機器システム部材
セールス & テクニカルニュース

No. 11-004
2011年4月発行

表 題 MR-J3Wサーボアンプ専用モータ電線ケーブル電線変更のお知らせ

適用機種 MR-J3Wサーボアンプ専用モータ電線ケーブル

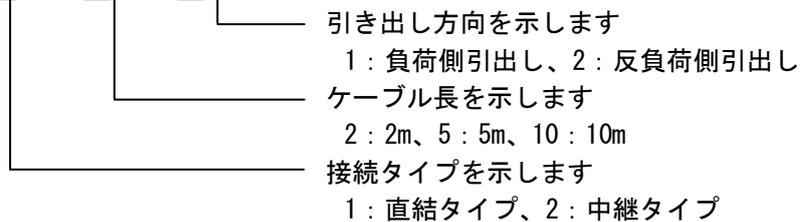
モータ側電源ケーブルの線種が下記のように変更になります。

また、新規電線はシースPVC材質の違いにより電線の艶、アース線の柄などが現行電線と若干異なっておりますが、機能・性能に違いはございません。
